## Parc éolien de Saint-Philémon

### Étude d'impact sur l'environnement

### Volume 4 : Réponses aux questions et commentaires

Dossier n° 3211-12-191  
8 mai 2012

Figure 1 Localisation du projet (figure 1.3 du volume 1 de l'étude d'impact sur l'environnement)

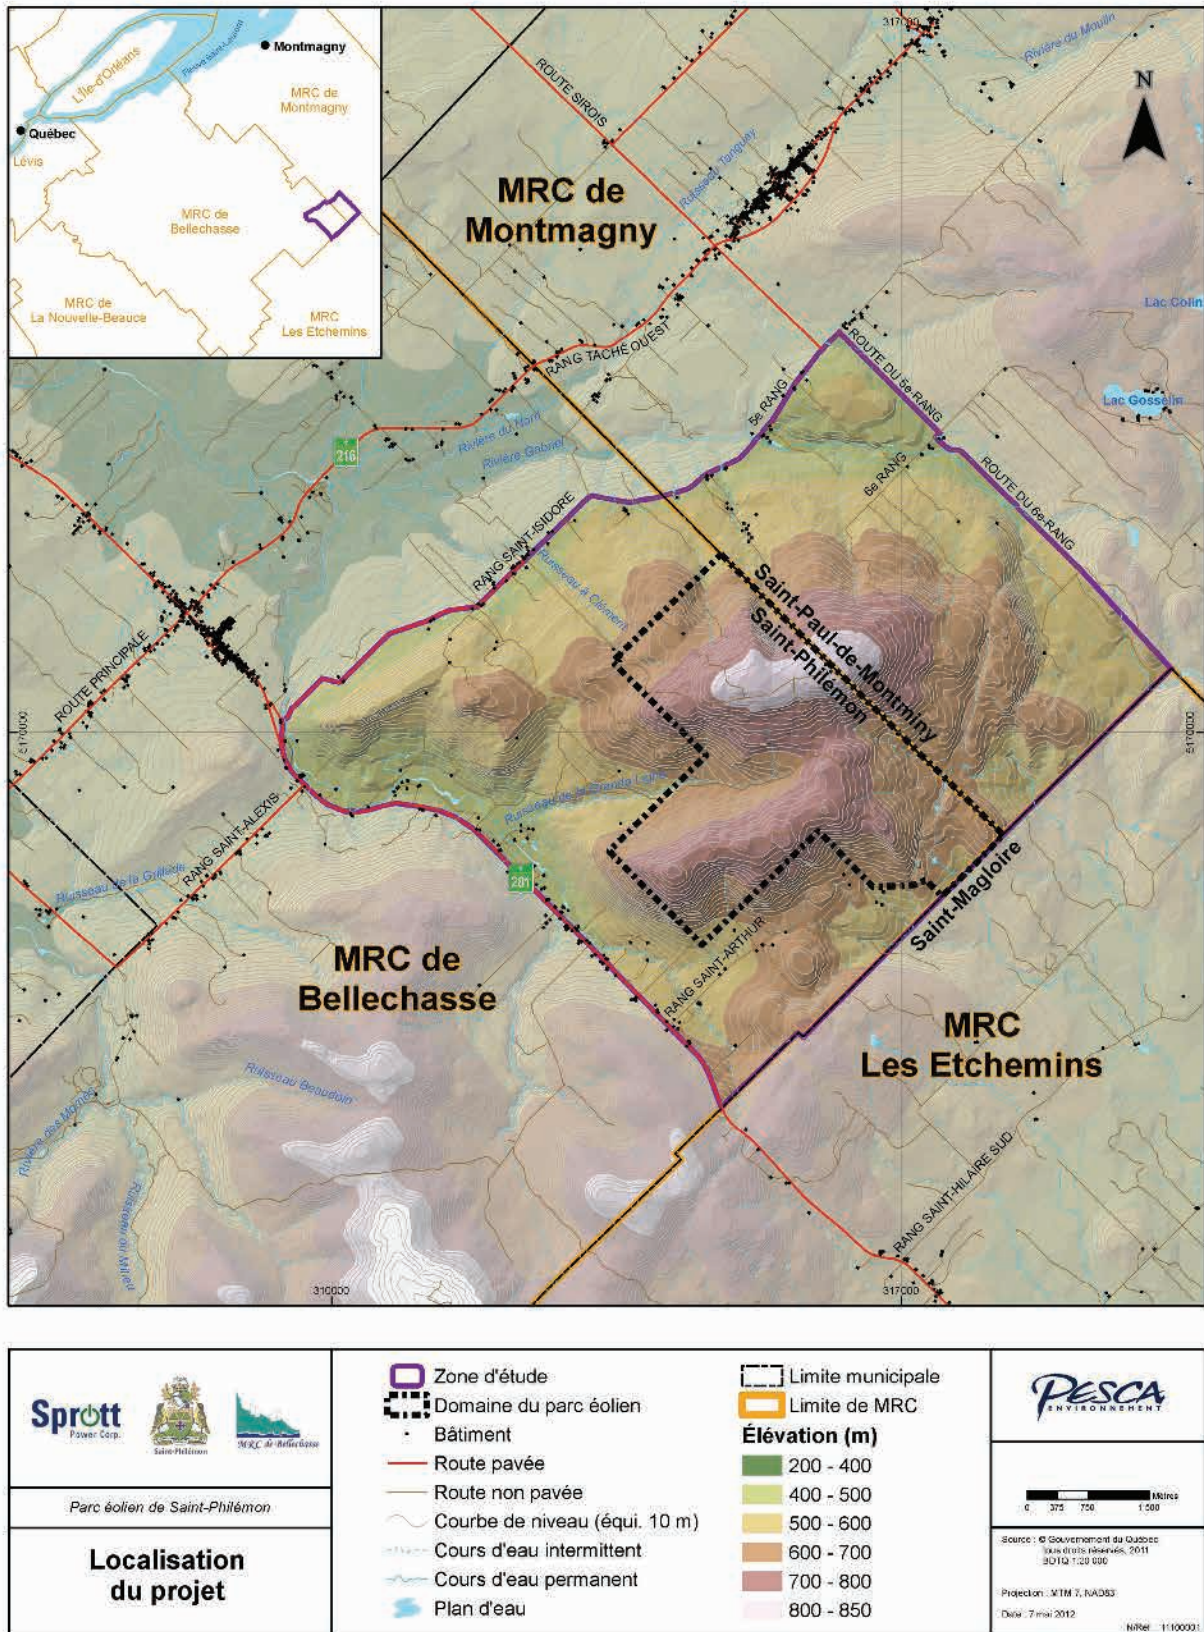
**QC 7** La route 281 est identifiée comme étant la route 216 sur la figure 1.3, veuillez corriger.

**RQC 7** La figure 1.3 *Localisation du projet* du volume 1 de l'étude d'impact est mise à jour ici.

**Carte B.1**

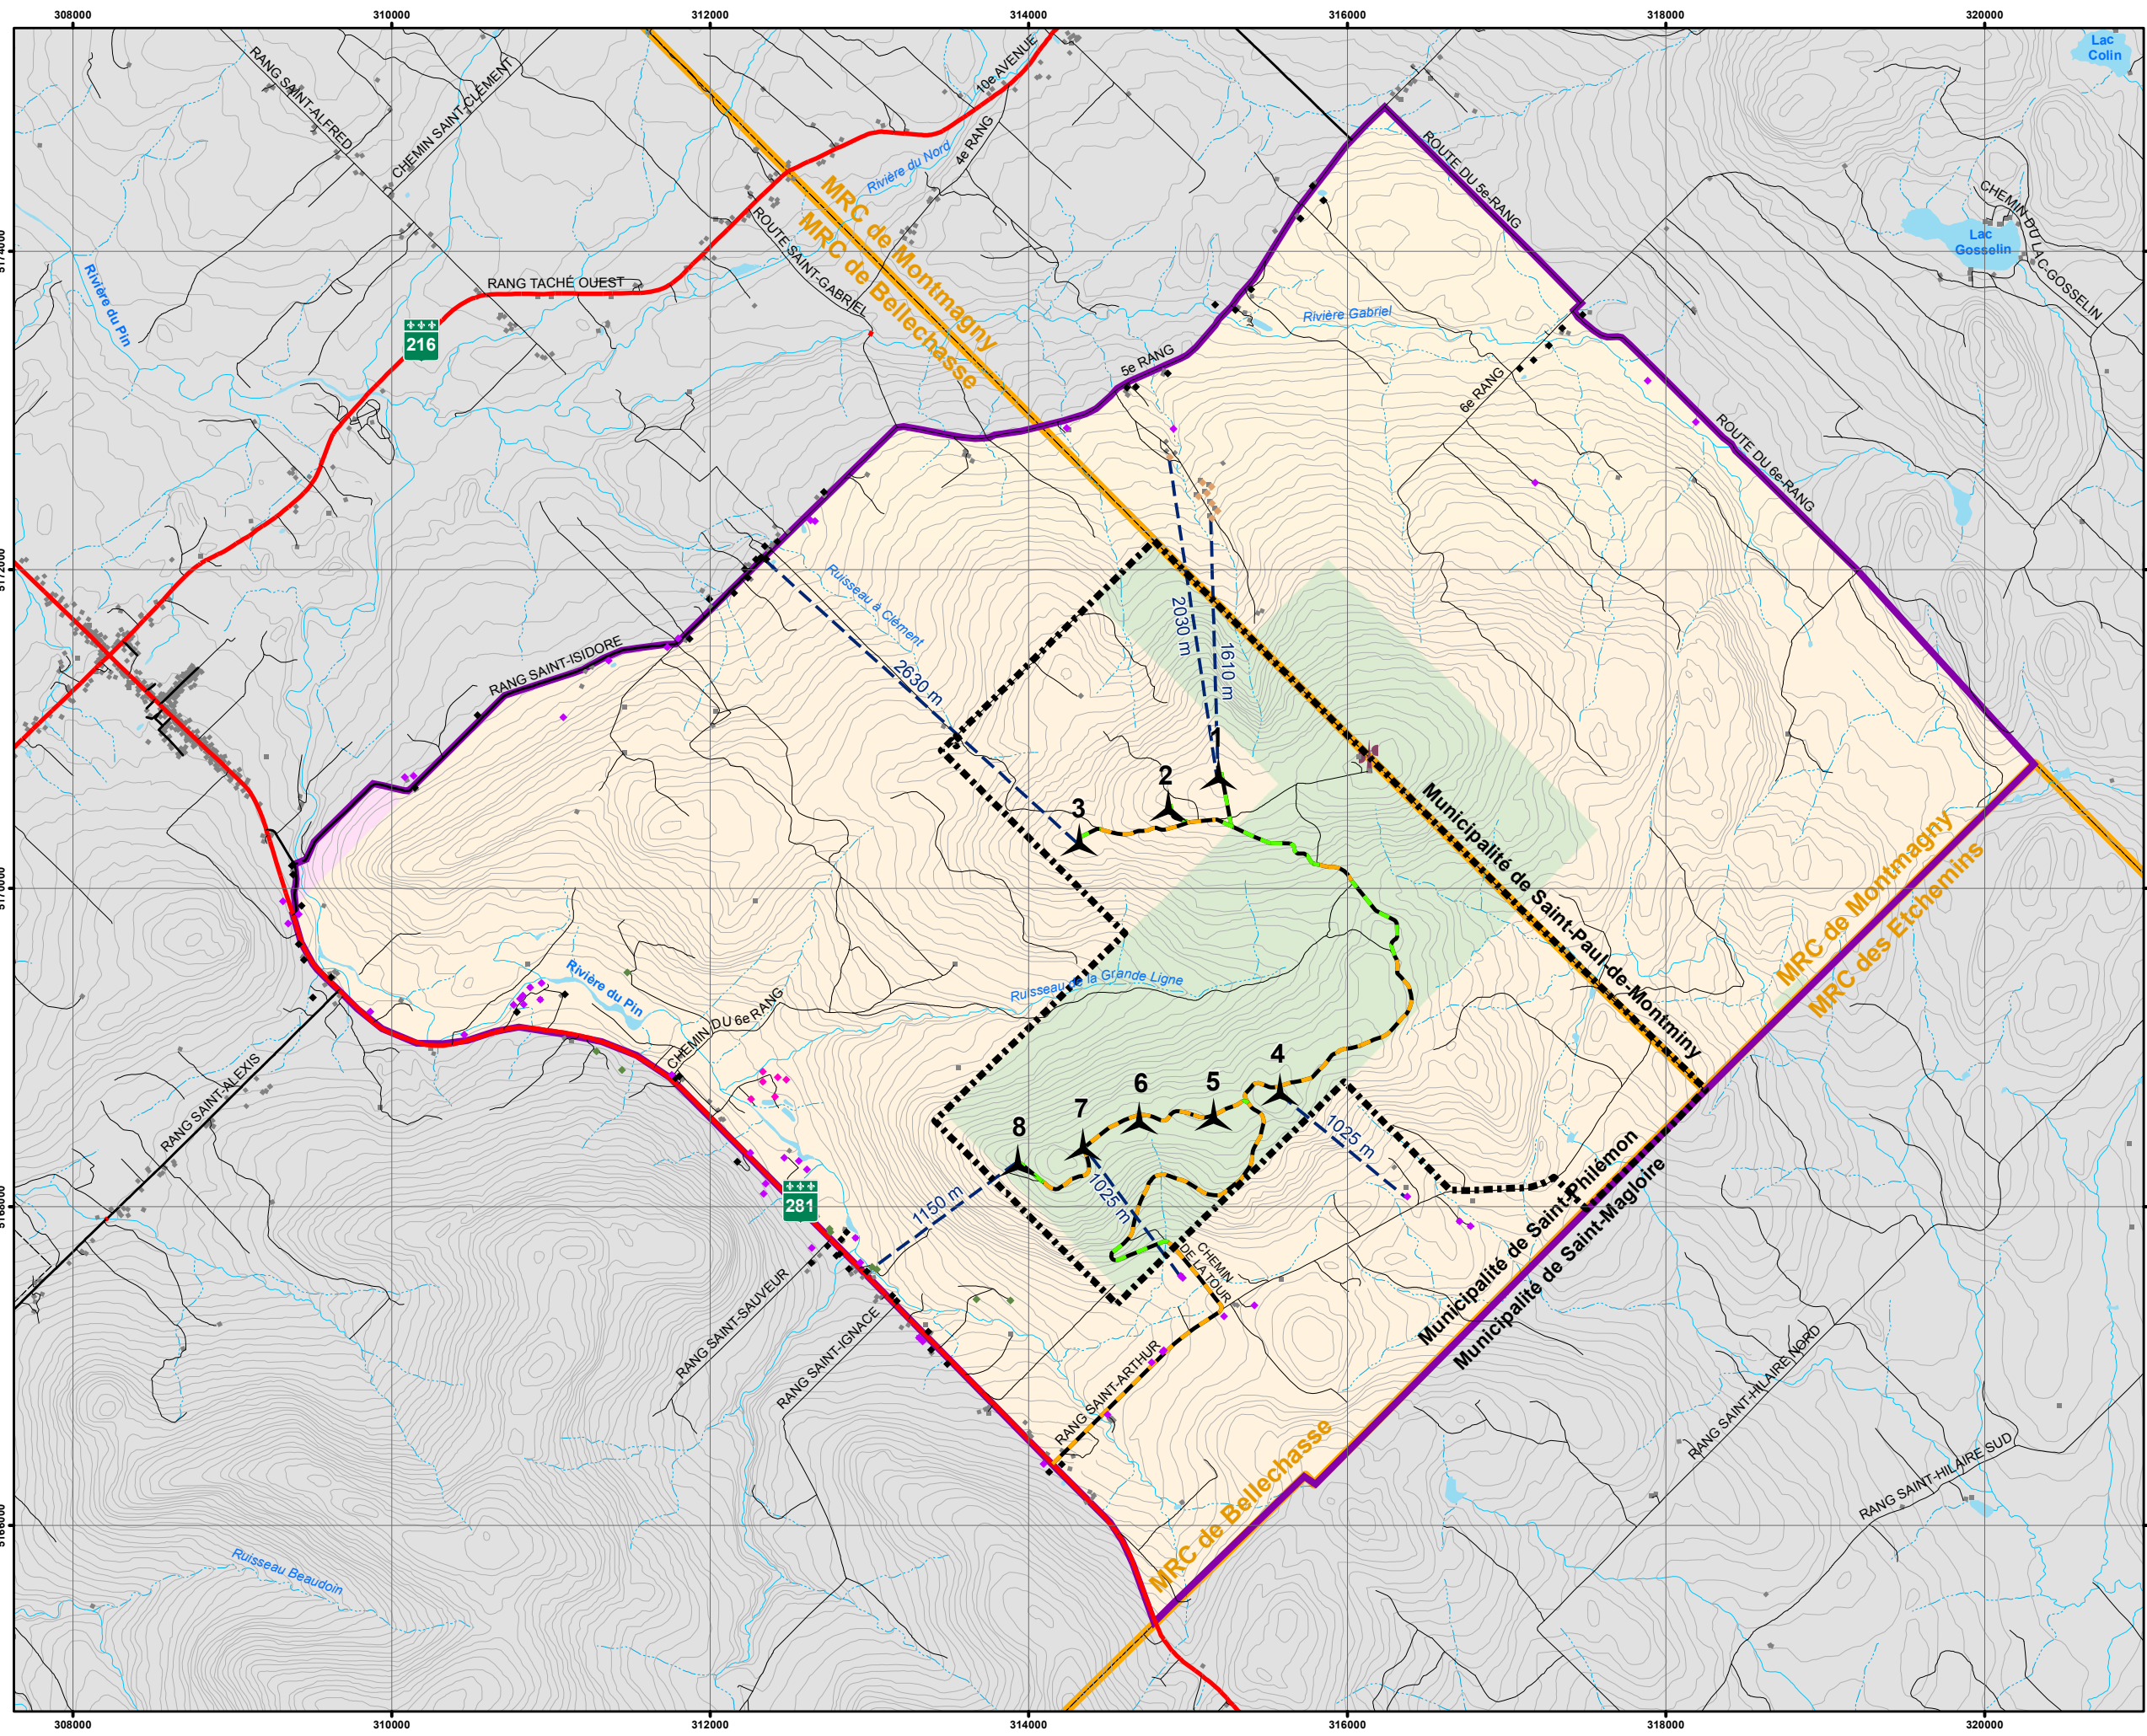
**QC 1** **Aucun site alternatif d'implantation d'éoliennes n'est proposé dans l'étude d'impact; l'initiateur doit prévoir des sites alternatifs afin de répondre aux problématiques qui pourraient être soulevées au cours de l'analyse.**

Le comité demande, entre autres, le déplacement de l'éolienne 8 vers un site alternatif qui permettrait d'éloigner l'éolienne des résidences tout en préservant un rendement énergétique équivalent pour le projet. Après avoir analysé la faisabilité technique de cette proposition, l'initiateur du projet propose d'ajouter une position d'éolienne alternative, soit le site 8A, présenté à la carte B.1 de l'annexe B.

Le site alternatif 8A, qui respecte la réglementation, permet de répondre à la demande de certains citoyens et du comité de concertation, se situe dans un secteur de gisement éolien équivalent au site 8 et permet d'assurer la rentabilité du projet pour l'ensemble de ses partenaires.
